改善箇所説明図

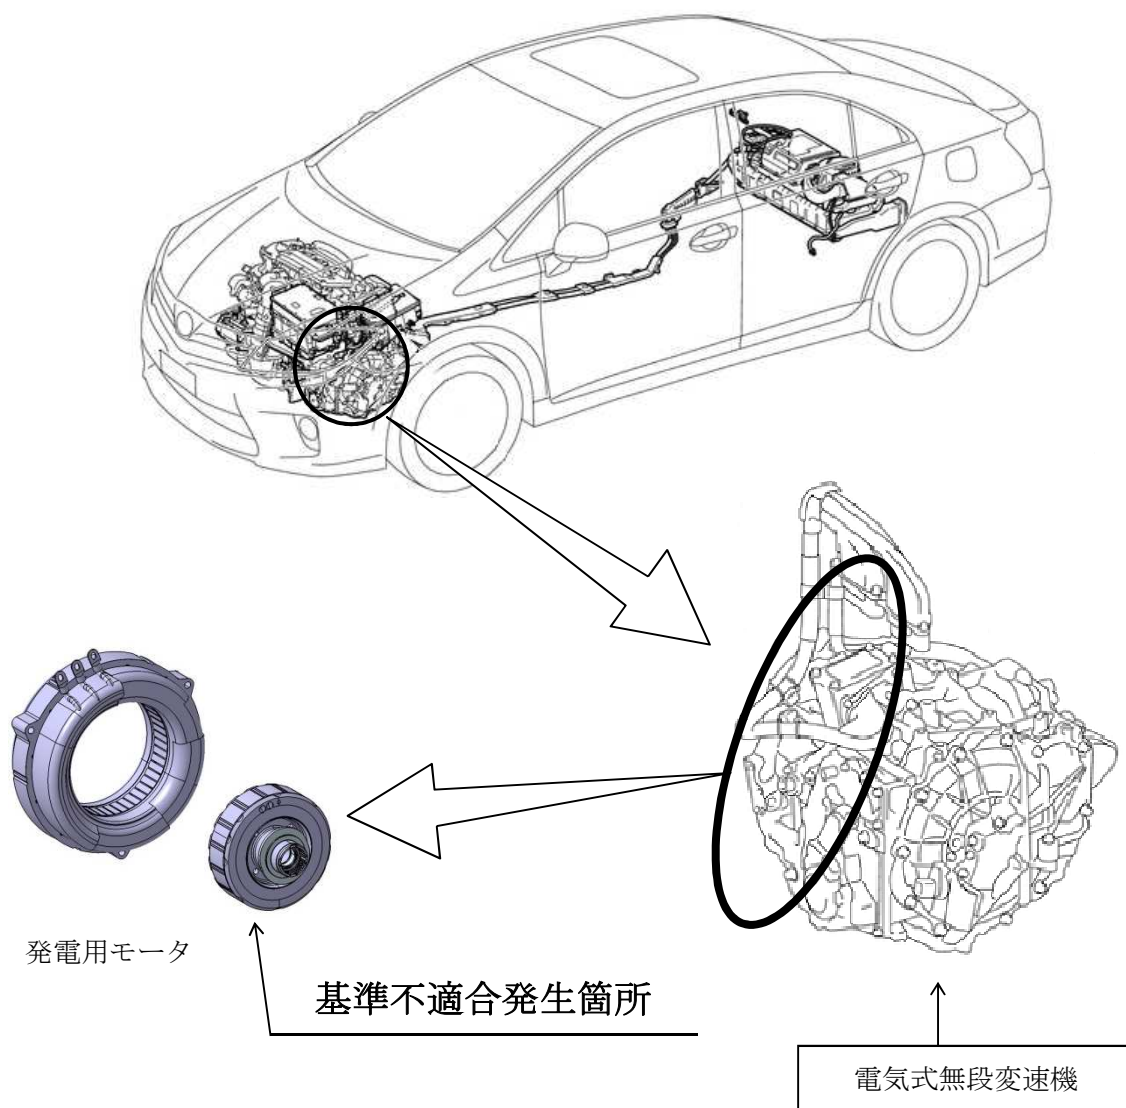
電気式無段変速機の発電用モータにおいて、モータシャフトのマグネット保持用プレートのかしめが不適切なため、長時間のアイドリングや高負荷走行により当該プレートが摩耗し、コイルと接触して短絡することがある。そのため、警告灯が点灯し、最悪の場合、ハイブリッドシステムが停止して走行不能となるおそれがある。

電気式無段変速機を良品と交換する。

識別：改善済車両には車台番号打刻の左側に黄色ペイントを塗布する。
